RESOLUCIÓN No.

113 JUL 2017 1863

POR CUAL SE OTORGA UN PERMISO DE OCUPACION DE CAUCE

El corredor vial Neiva – Campoalegre, está clasificado como vía primaria de una calzada con doble carril, y será objeto de intervención con motivo de la ejecución del proyecto denominado “Rehabilitación de la unidad funcional 1, de la vía existente entre Neiva – Campoalegre”; algunas solamente de ampliación a lo largo conservando la sección original y otras, serán reemplazadas por una completamente nueva en longitud y sección.

29. Puente 2 luces

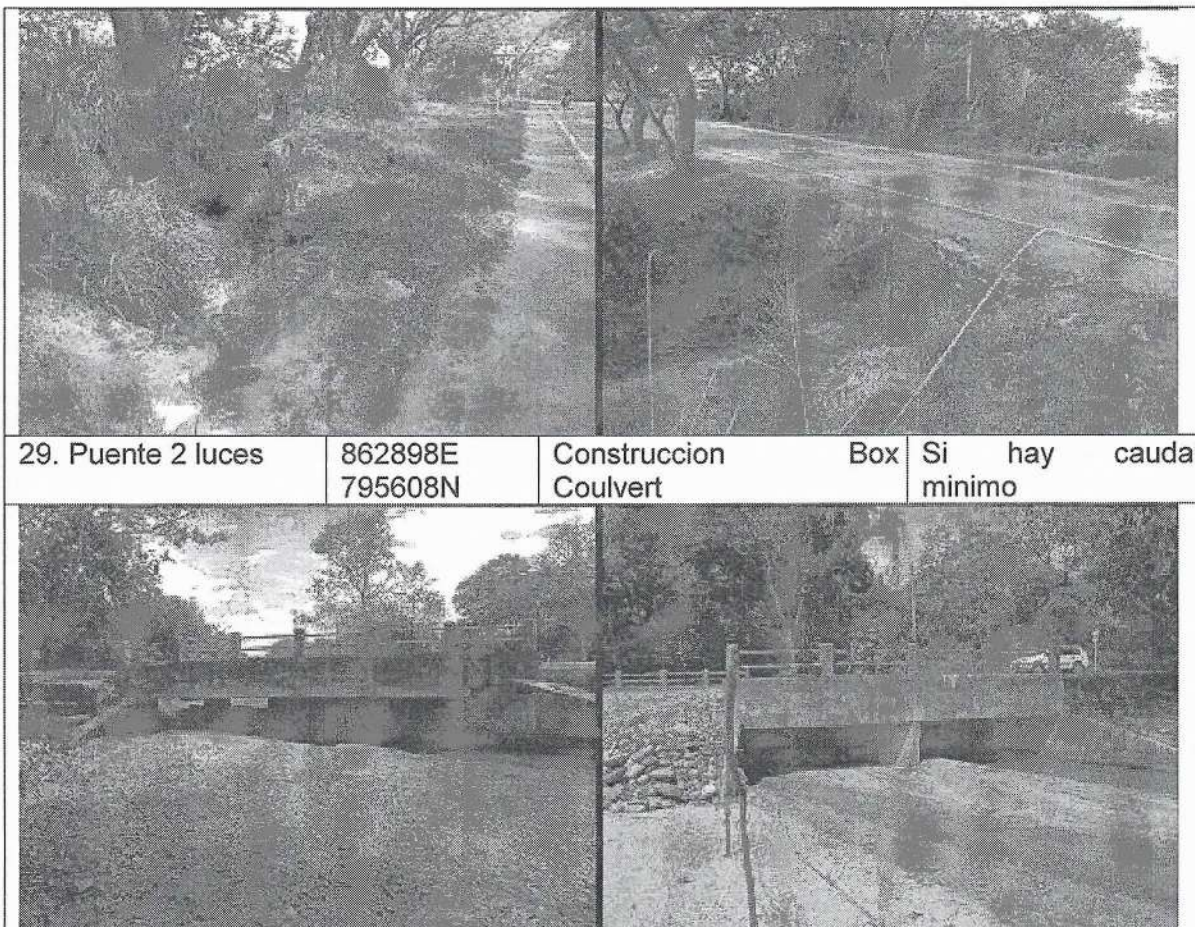
La obra No.29 que corresponde a un puente a dos luces existente en el K17+053 sobre la quebrada Rivera, localizado en la coordenada 862898E, 795608N, técnicamente no se considera viable otorgar permiso de ocupacion de cauce porque no pueden ser reemplazado por un Box Coulvert de 4m x 4m como se solicito en el Formulario Unico Nacional y el consecuente Auto de Inicio, teniendo en cuenta los hechos de principio de año cuando una creciente extraordinaria desbordó las aguas por sobre la via nacional en los puntos descritos, y el Box Coulvert es una estructura de menor dimension frente al puente existente y que no tuvo la capacida suficiente de evacuacion de las aguas durante el evento, lo cual generaría un riesgo potencial por estrangulamiento de la fuente dificultando auna más el paso de las aguas durante un nuevo evento y generando consecuentemente impactos ambientales negativos.

Para el caso de la obra No.29 que corresponde a un puente a dos luces existente en el K17+053 sobre la quebrada Rivera, localizado en la coordenada 862898E, 795608N, el interesado debera adelantar un nuevo tramite de ocupación de cauce con los diseños ajustados tecnicamente a la realizadad de la situacion.
